回 答 書

工 事 名 廃棄物処理施設解体撤去工事

図面名 仮設配置図	図面縮尺 S = 1/200
--------------	-------------------

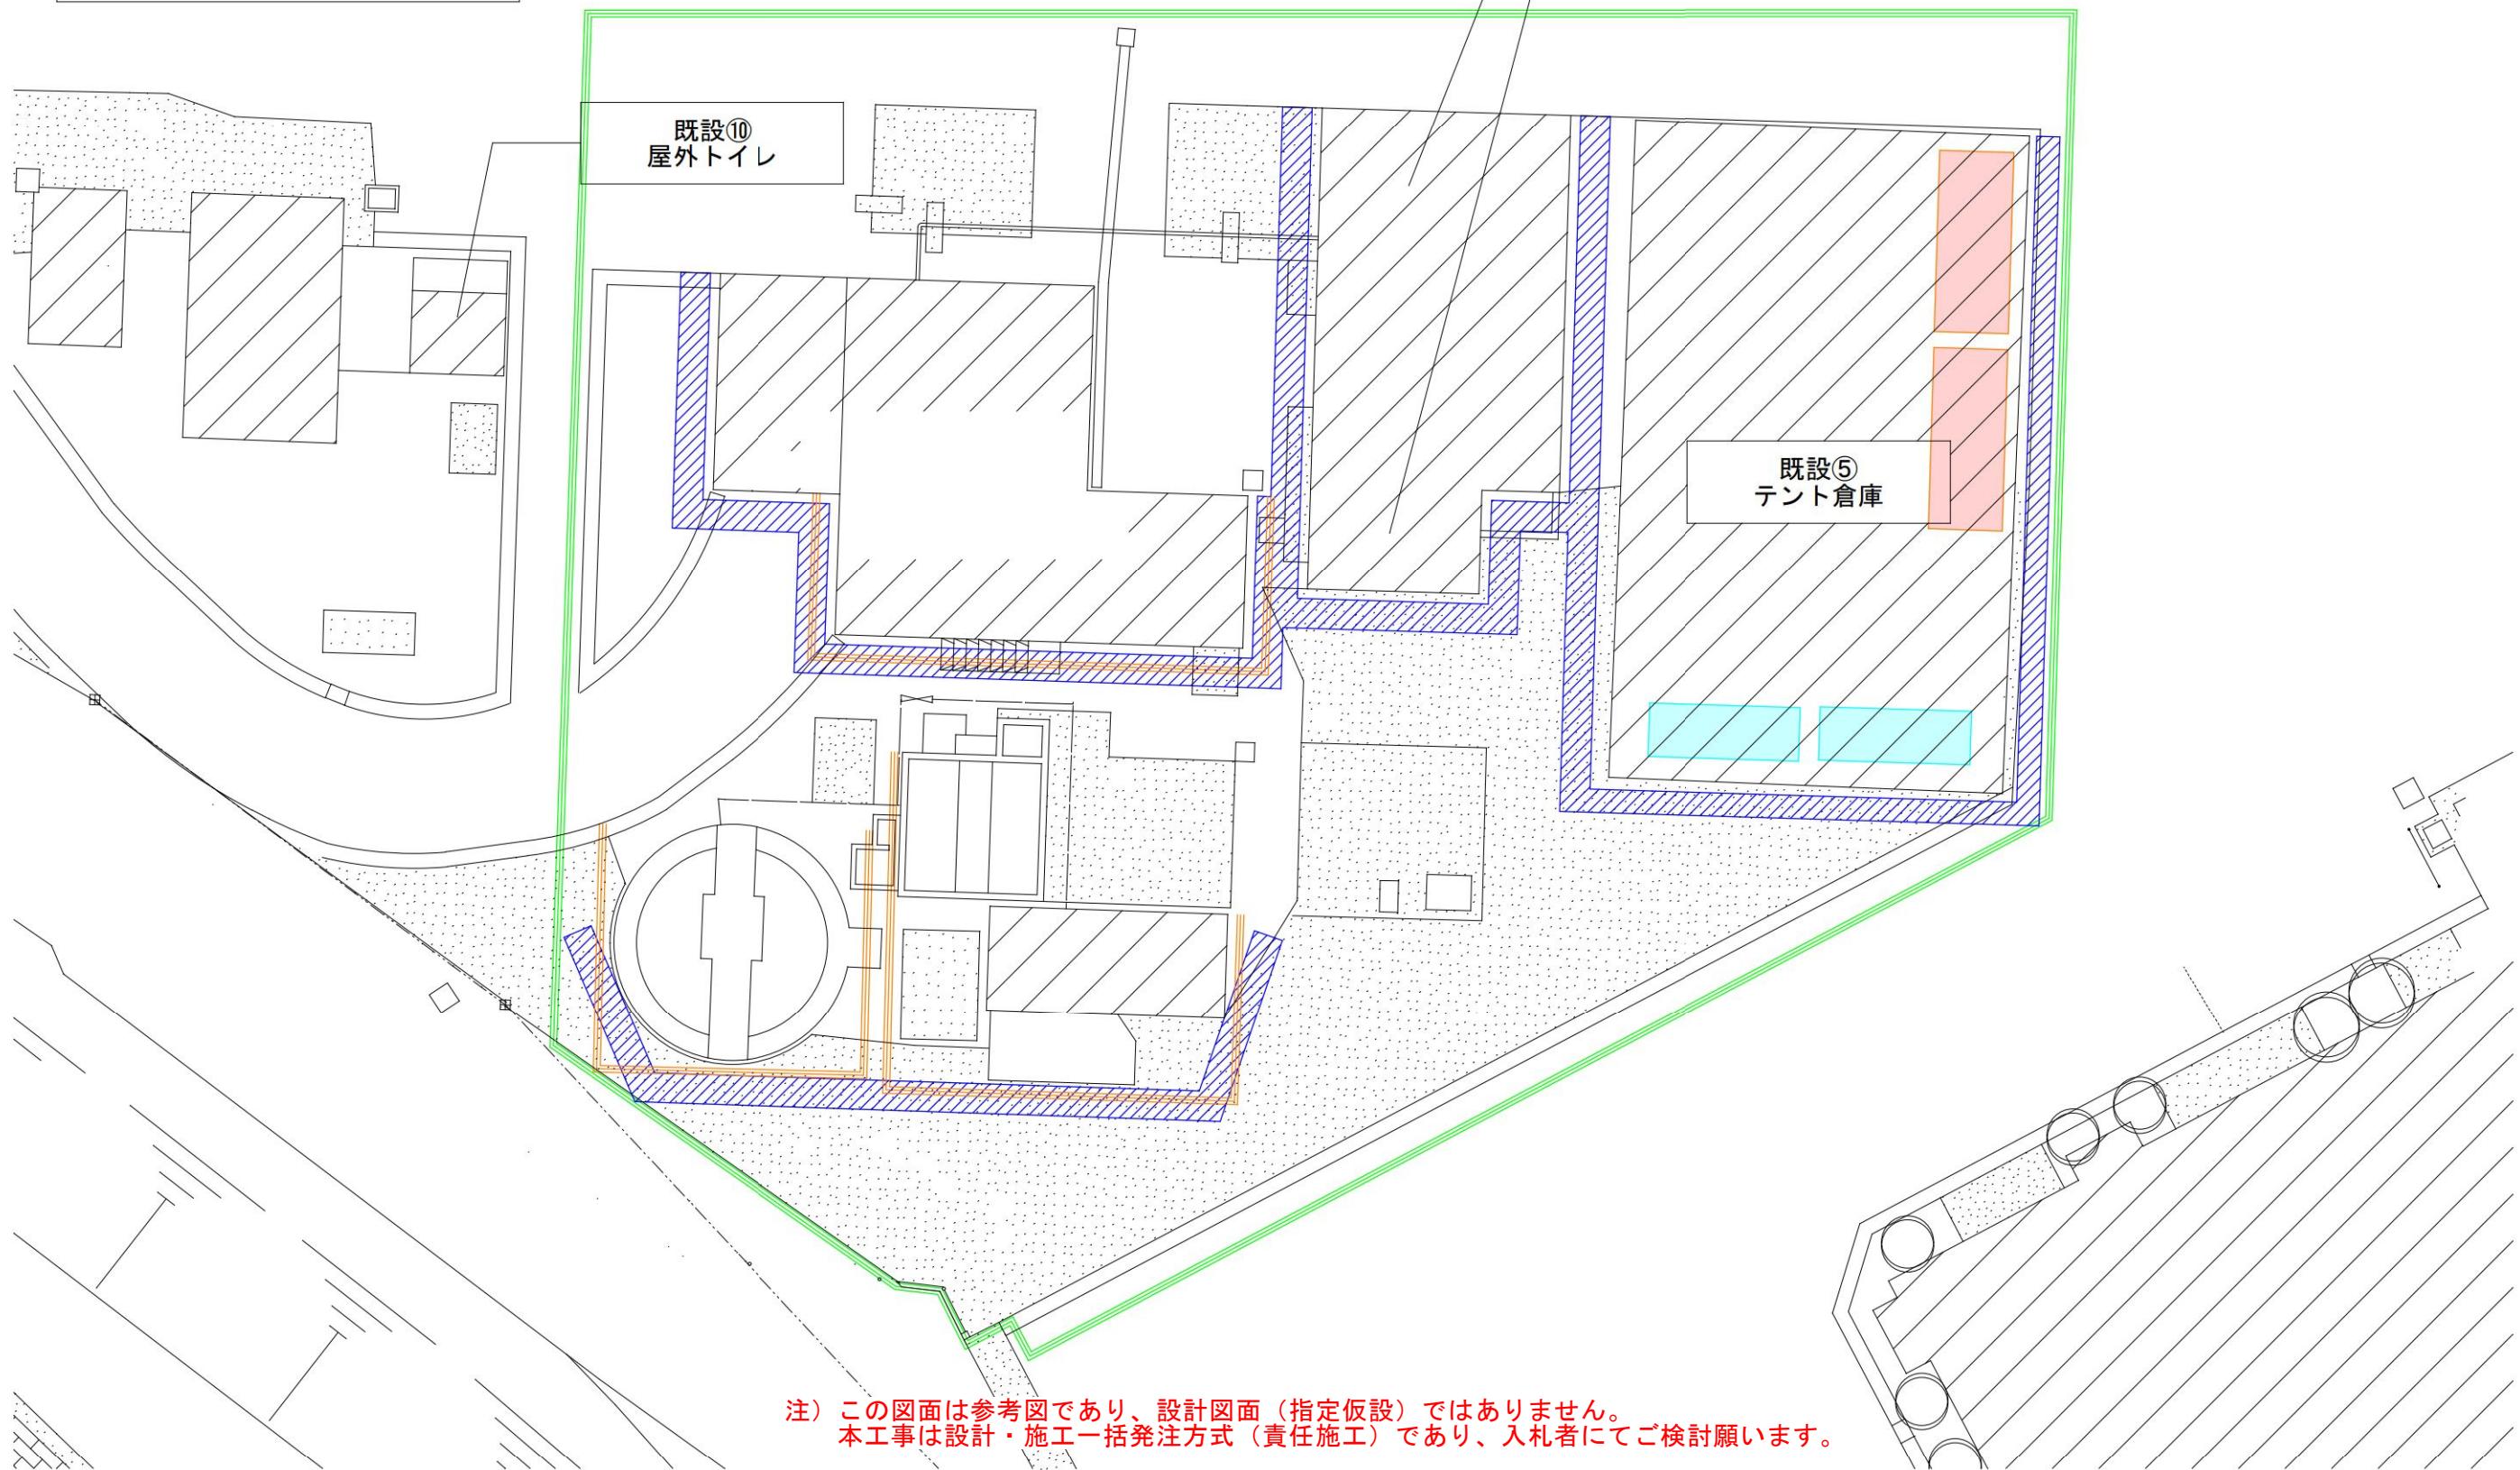
<p>(4) 交通誘導員に関して具体的に配置する個所数、延べ人数等、ご教授お願いします。</p>		<p>本工事は、第1章総則第1節工事概要第1一般概要のとおり、性能発注方式（設計施工契約）であるため、受注者において具体的な工法等の設計を含めるものとしています。そのため、御質問の交通誘導員に関する参考数量はお示できません。ご了承ください。</p>	
<p>(5) 仮設計画図が無いのですが、①搬出入経路②仮設事務所③監督員事務所④作業員駐車スペース等、具体的なお考えをご教授お願いします。</p>		<p>本工事は、第1章総則 第1節工事概要 第1一般概要のとおり、性能発注方式（設計施工契約）であるため、受注者において具体的な工法等の設計を含めるものとしていますが、参考として別添の図面をお示します。</p> <p>なお、実施設計時は、以下の点に御留意ください。</p> <p>①通常は敷地北側中央の北門、北門の通行が難しい大型車両については東側の正門からの搬出入を想定しています。（参考資料別紙1－1 工事範囲図（蓮田白岡衛生組合場内水道配管図））</p> <p>②③④解体範囲内又は周辺部（要協議）の利用となります。なお、解体対象であるテント倉庫を当面の間仮設置場等として利用することは差し支えありません。</p>	
<p>(6) 入札金額見積内訳書（指定様式）のうち明細書の「積算根拠」欄への記載内容をご教授願います。</p>		<p>明細書の「積算根拠」欄は、備考欄としてご活用ください。</p>
